**Asunto: Entrega de aclaraciones “HABILITACIÓN DE GALERA PARA SOPORTE DE SISTEMA PECUARIO”**

En respuesta a la nota DEIA-DEEIA-AC-0170-1410-2021, con fecha 14 de octubre de 2021, y notificado el 8 de noviembre de 2021, se presentan las aclaraciones del Estudio de Impacto Ambiental HABILITACIÓN DE GALERA PARA SOPORTE DE SISTEMA PECUARIO, a desarrollarse en el corregimiento de Metetí, distrito de Pinogana, provincia de Darién.

**Foto 1. Vista aérea del área de proyecto y abrevadero.**

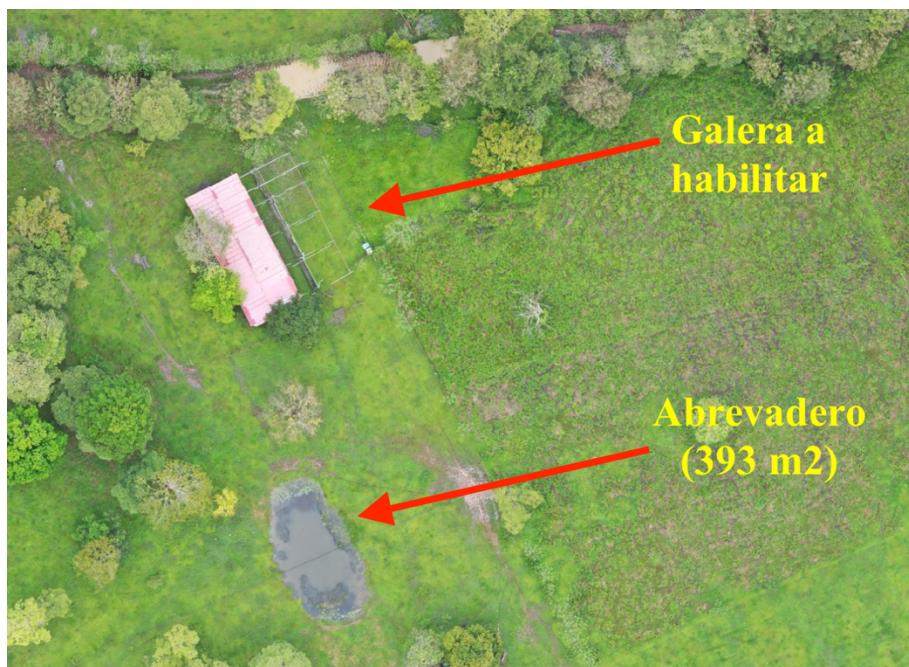
2.a. Aclarar porque se señala que no existen cuerpos de agua dentro del área del proyecto tomando en considerado la existencia de lagos dentro de la finca.

Dentro del área del proyecto no existen cuerpos de agua (ríos, lagos, quebradas, drenajes naturales, drenajes artificiales, lagos ni abrevaderos). El área del proyecto corresponde a un área de 648.24 m<sup>2</sup>, considerándose como área del proyecto sólo el área donde está ubicada la galera a rehabilitar.

En la finca (Código de ubicación 5109, Folio Real N° 3825, inscrito al documento REDI 1186029, superficie de 88 ha + 9451 m<sup>2</sup>) se ubica el área del proyecto de la galera a habilitar y también existe un pequeño abrevadero de 393 m<sup>2</sup>, ubicado a 35 m de distancia del área de proyecto. Este abrevadero no tiene relación con el proyecto de este Estudio de Impacto Ambiental.

Con esto queremos indicar que no existen quebradas, ríos, lagos, ni abrevaderos dentro del área del proyecto; el área de proyecto solo incluye el sitio donde está la galera a rehabilitar.

Solicitamos reconsiderar la solicitud de análisis de calidad de agua, basados en que dentro del área del proyecto no existen cuerpos de agua y que el abrevadero más próximo no guarda relación con el proyecto de este estudio de impacto ambiental. (Foto 1)

Tabla 2. Distancias respecto al área del proyecto.

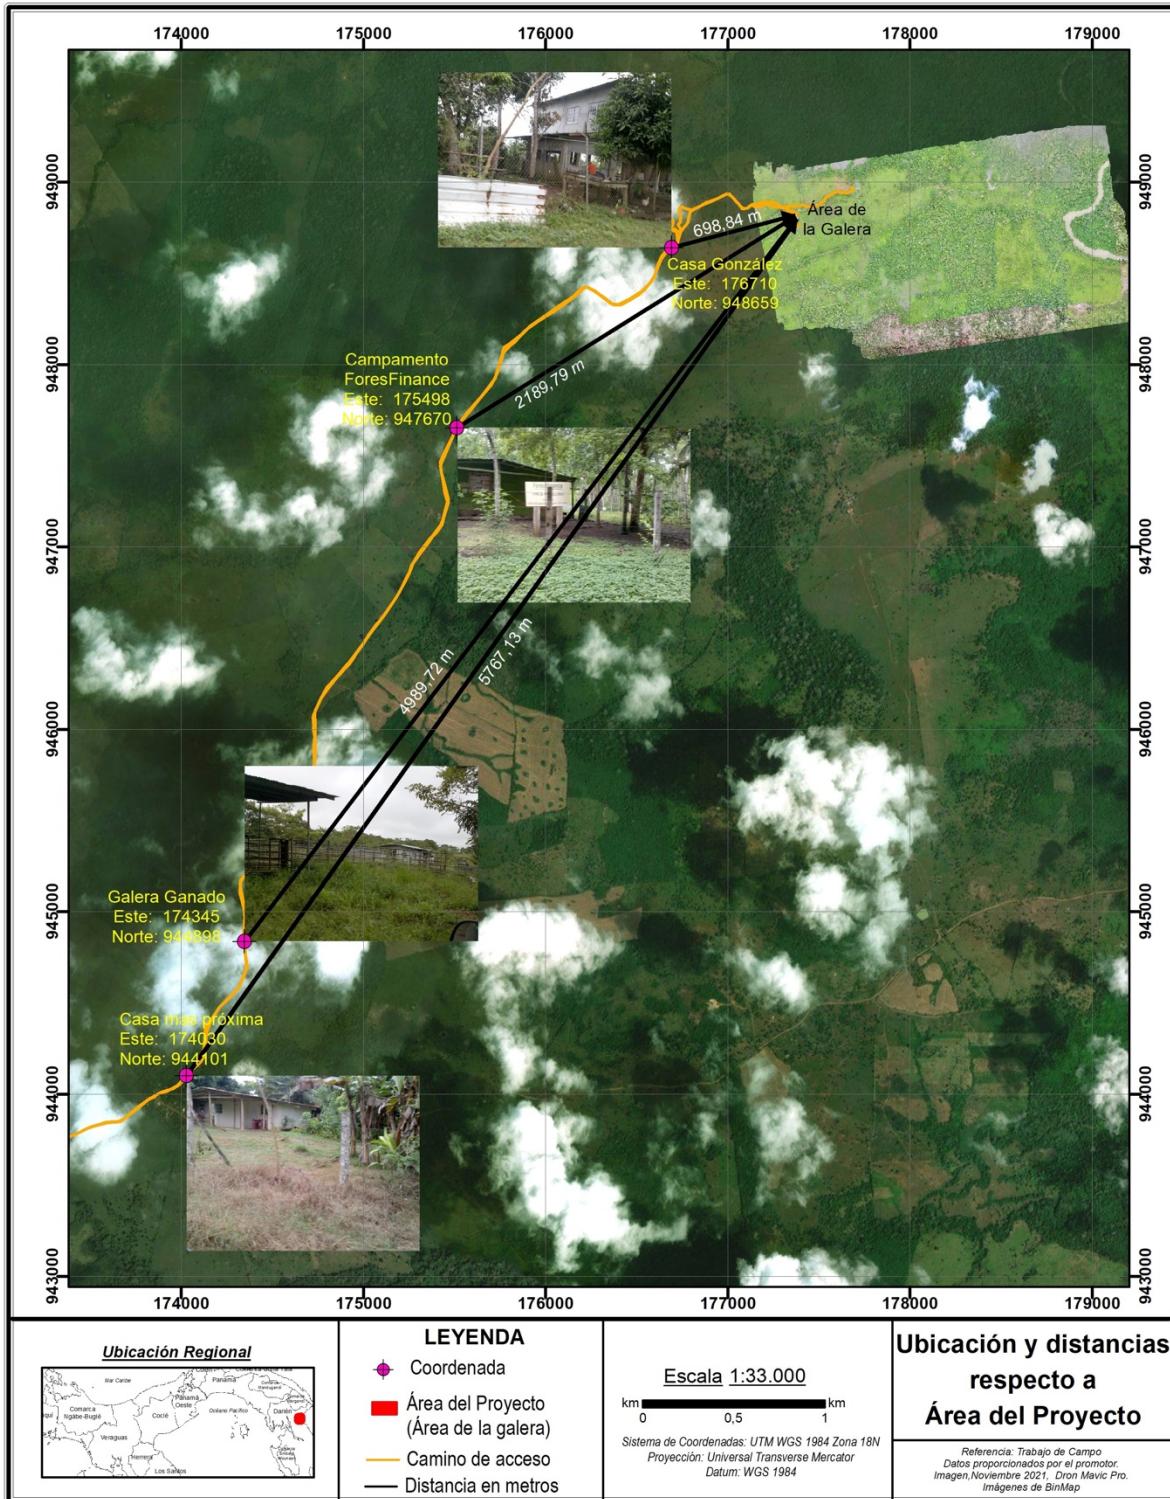
**5.a. Presentar análisis de calidad de aire e informe de monitoreo de ruido, elaborado y firmado por un personal idóneo (original o copia autenticada) y adjuntando el certificado de calibración (en español) del aparato utilizado en las mediciones realizadas.**

Solicitamos considerar la solicitud del análisis de calidad del ruido al considerar que el área donde se ubica el proyecto está inmersa en un área totalmente natural, sin presencia de fábricas, comercios ni poblados que pudieran influir en las condiciones de esta variable.

Presentamos a continuación una tabla e imagen con las distancias de sitios respecto al área del proyecto.
